HT-204-2

HTTR 設工認 第 4 回申請の再申請(R2.3.30)の  
コメントに係る回答  
(耐震性(波及的影響含む))

令和 2 年 7 月 22 日

日本原子力研究開発機構 大洗研究所

図 原子炉建家建設時の地盤の掘削状況(NS 方向)

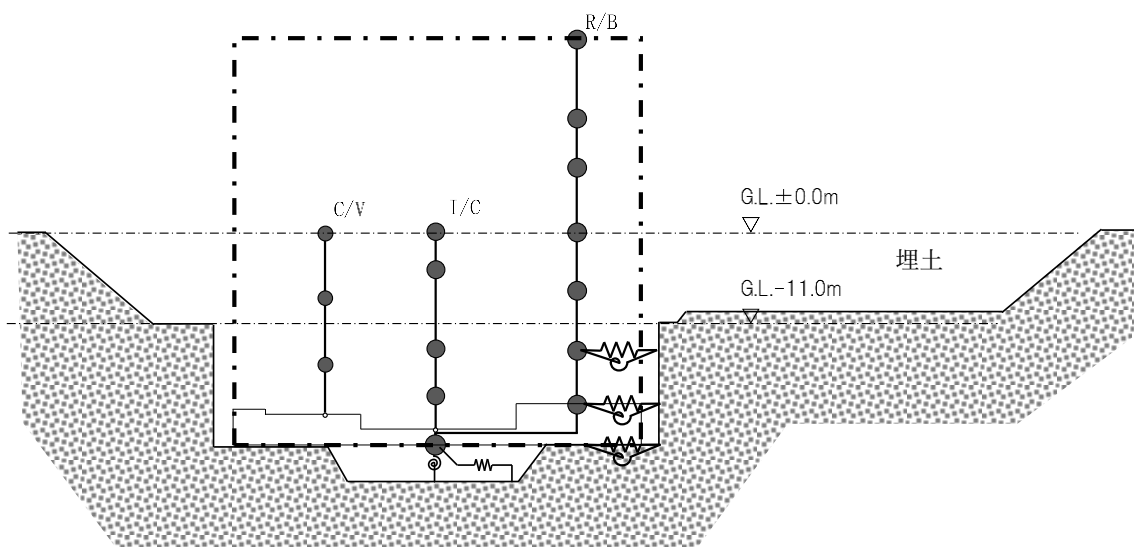
第 4 回申請における耐震性の確認、水平方向の解析モデルにおいて用いている側面地盤ばねについては、地震観測シミュレーション解析により、解析モデル②の方が観測記録との整合性が良いため、妥当であるとの説明をされている。この比較結果である添 1-2-1-1-8 第 6 図「最大応答加速度の比較(3.11 地震)」を見ると、解析モデル②は、観測記録点の若干危険側に位置している。解析モデル②の採用が適切である旨の説明をすること。

地震応答解析モデルについては、オープンカットし埋土に置換している表層地盤の側面ばねを考慮しない解析モデル②を採用している(下図)。埋土は動せん断弾性係数  $G_0$  を  $37,300 \text{ kN/m}^2$ (せん断波速度  $V_s: 146 \text{ m/s}$ )としており、表層の原地盤(Lm、Mu-S1、Mu-C)と比べて  $0.2 \sim 0.9$  倍程度の値となる(第 3.1 表)。Ss 地震時の表層の原地盤の剛性低下率  $G/G_0$ (第 3.4 図、 $0.25 \sim 0.75$  程度)が埋土に生じることを考慮すると、もともと小さい剛性はさらに低下するため、表層地盤(埋土)の埋め込み効果を期待しないモデル化が適切である。また、最大応答加速度及び加速度応答スペクトルは観測記録をおおむね再現できており、解析モデル②を採用することは適切と考えている。

図1 刺激関数(5次、3.11地震)

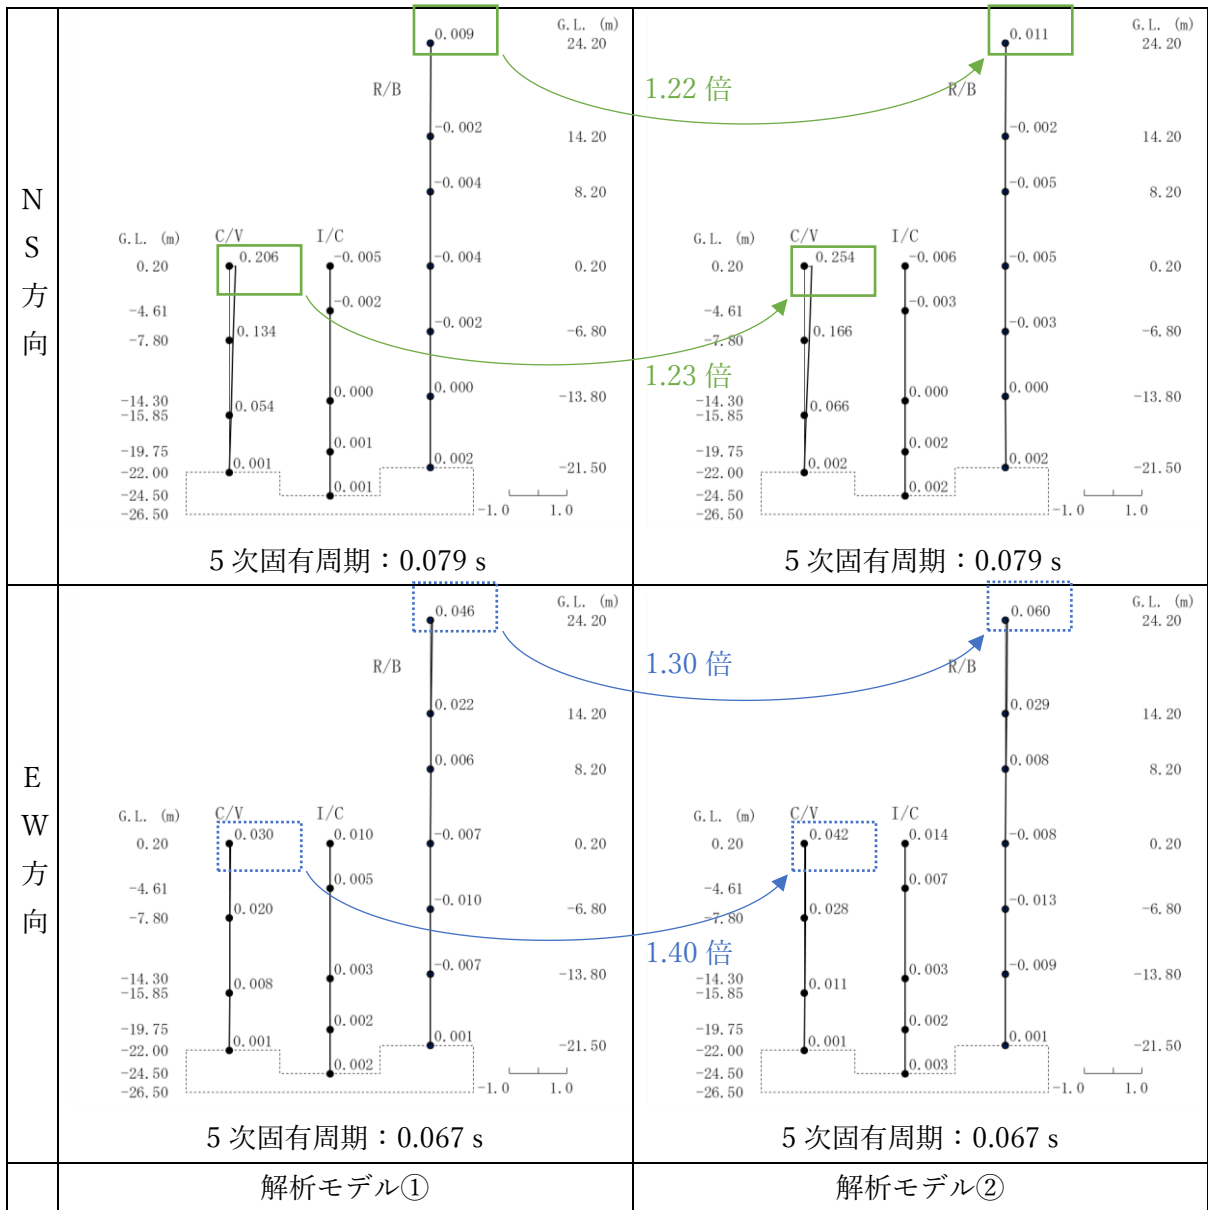
また、同図の NS 方向と EW 方向において、C/V と R/B の上方の応答が逆転している理由を説明すること。

NS 方向と EW 方向における応答の違いについては、解析モデルと入力地震動の固有周期、固有モード(刺激関数)の組合せによって差が生じていると考えられる。解析モデルについては、解析モデル②の刺激関数(例として 5 次モード)は①と比べて、C/V 及び R/B 頂部の値が  $1.2 \sim 1.4$  倍となっており、解析モデル②の応答は 5 次等の高次モードの寄与率が大き(図 1)。入力地震動については、EW 方向の加速度応答スペクトルは NS 方向と比べて、5 次固有周期付近の成分が小さい(図 2)。

以上より、解析モデル②は 5 次等の高次モードの影響により C/V 及び R/B 頂部の応答が大きくなる傾向にあるが、EW 方向は NS 方向に比べて、入力地震動に 5 次固有周期付近の加速度成分が小さいため、頂部の応答に差が生じる(逆転している)と考えられる。

図2 HTTR が用いる応答比の算出

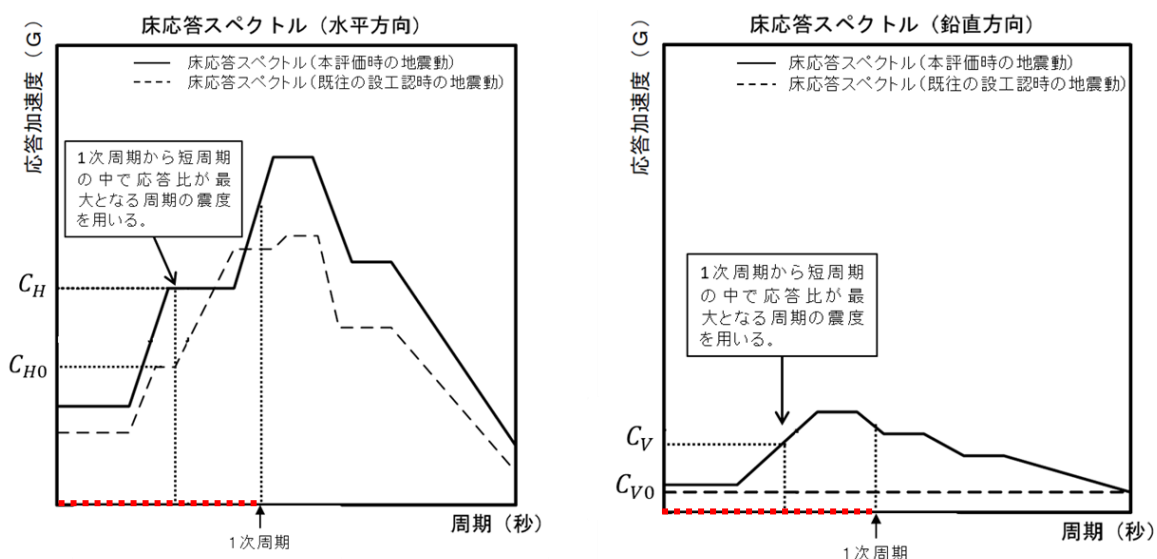
既設工認の応力値に乗ずる応答倍率をどのように評価しているのか。機器によっては応答の固有周期が異なり、床応答スペクトルの比も異なるので、これをどのように考慮しているのか。また、1次モードの固有周期に対して床応答スペクトル比をかけると推察されるが、高次モードの寄与を考慮したとしても、十分な保守性があるといえるのか説明すること。(高次モードに大きなモーダルウエイトがないことの説明が必要。)

Sクラス施設及び共振影響のあるBクラス施設については、動的地震力に対する耐震設計評価方法として応答倍率法を採用しているが、本手法は地震応答解析により機器に発生する地震荷重を設計ベースで厳密に確認する評価方法とは異なるため、応答倍率法の適用が適切であるかどうかを以下の観点から説明すること。

応答比は一般的に評価対象設備の固有周期における震度を用いて算出している(図1参照)。なお、複数の固有周期における震度を考慮する必要がある評価対象設備では、各周期のうち最大となる応答比を算出する。すなわち、3つの赤丸の周期の中から最大となる応答比を算出する。一方、HTTR では、応答倍率法による解析の保守性を担保するために、評価対象設備の固有周期を用いず、1次周期から短周期の中で応答比が最大となる周期における震度を用いて応答比を算出する。すなわち、赤の点線で示した中で最大となる応答比を算出する。

図1 有効炉心 80%挿入時間<sup>1)</sup>

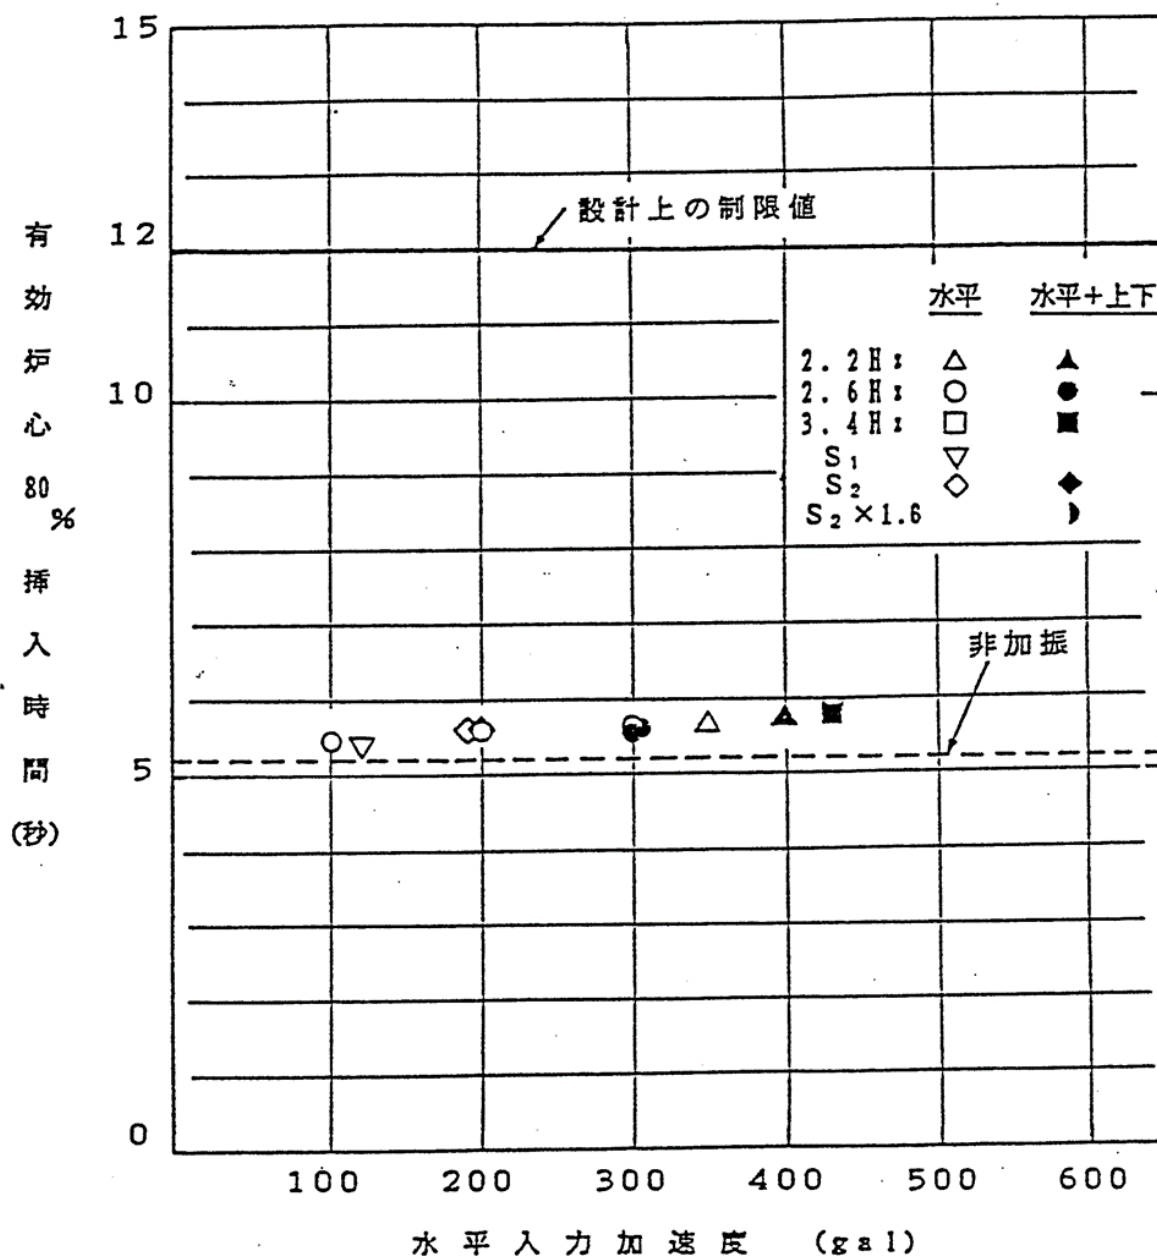
制御棒の挿入性については、計算上の応力が許容値以下であることを確認しているが、応力の比較のみで制御棒の挿入性が確保できることを、制御棒の挿入機構から説明して下さい。

制御棒挿入性試験は、実施した全てのケースにおけるスクラム時の挿入時間は、設計上の制限値を満足した<sup>1)</sup>。試験により得られたスクラム時間を図 1 に示す。

制御棒挿入性試験では、最大水平加速度約 400gal で試験を実施している。1/2Sd の高温プレナムブロック部における応答波の最大水平加速度は約 200gal である。そのため、1/2Sd 時でも設計上の制限値を満足する。

図1 制御棒の挿入性が確保できなくなる可能性のある挿入孔の状態

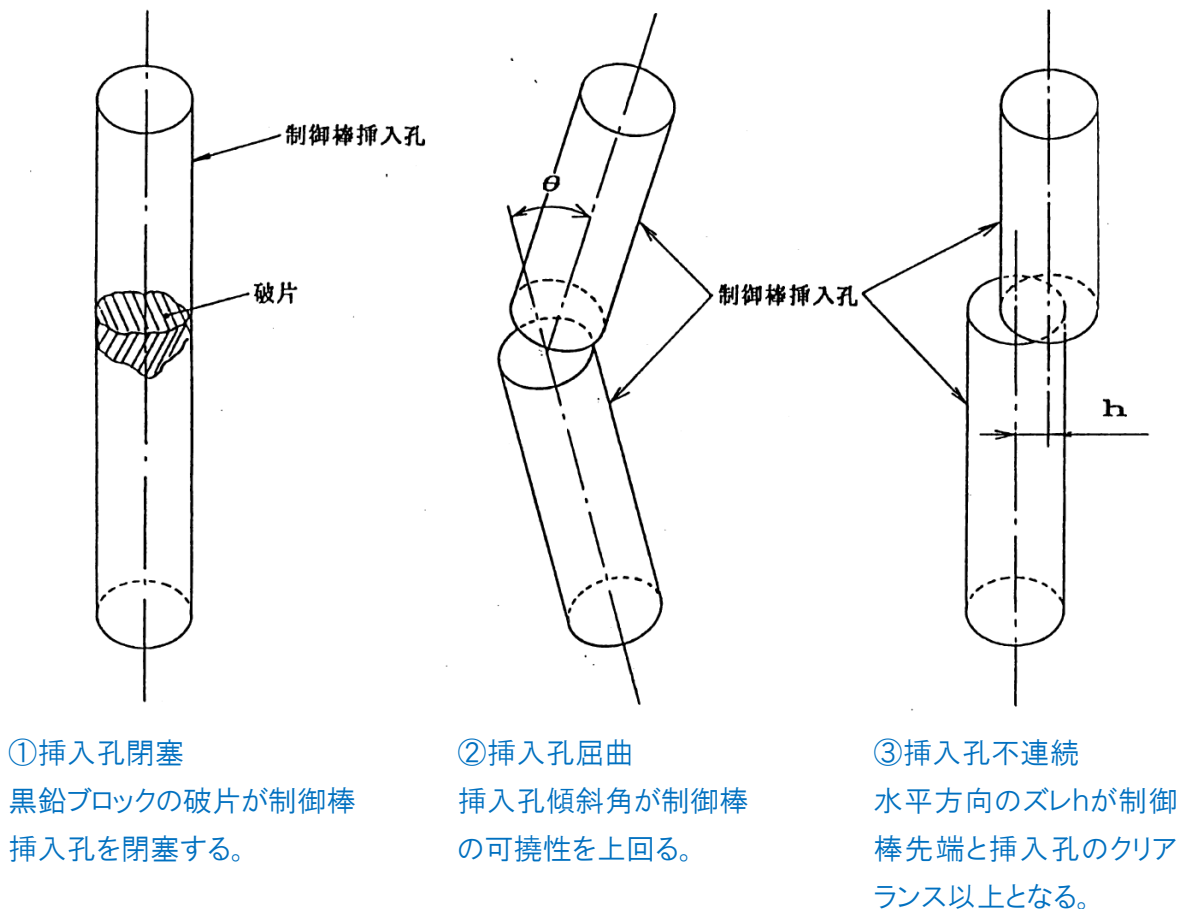
本評価の前提条件を担保する観点から、基準地震動時における制御棒の動的挿入性を説明すること。

制御棒が基準地震動による地震力に対して構造健全性を有していること、連結棒の変形、損傷等により制御棒が屈曲し、複数の制御棒要素が挿入経路を閉塞することがないことを説明すること。

重力落下する制御棒と黒鉛製の制御棒案内ブロックの摩擦による挿入の阻害は無視できるため、制御棒の挿入を阻害する要因は、①制御棒挿入孔内に黒鉛ブロックの破片等が噛みこむ(閉塞)、②制御棒の可撓性を超える屈曲が制御棒案内ブロックに発生する(屈曲性)、③制御棒案内ブロックの水平方向のズレにより挿入孔が狭まる(不連続性)、3つである。

①については、黒鉛ブロックの挿入孔は基準地震動による地震力によって破損しないとの評価を得ていること、また②については拘束バンド等が破損した場合に生じる最大の屈曲性を考慮しても制御棒の可撓性により挿入できるとの評価を、これまでに説明してきた。
